### 製品仕様変更のご案内

・B-306 蓋

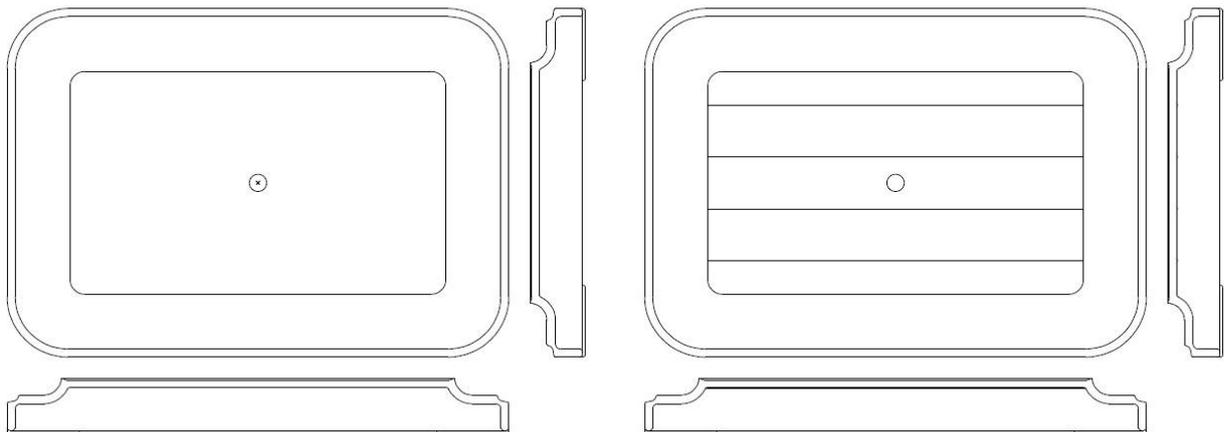
蓋の裏にバラン落としを施します。

【効果】 バラン落としをつけることでバランやシートなどが蓋裏への付着しにくくなります。

→ 蓋裏にバラン落とし追加

・2024年3月製造分より
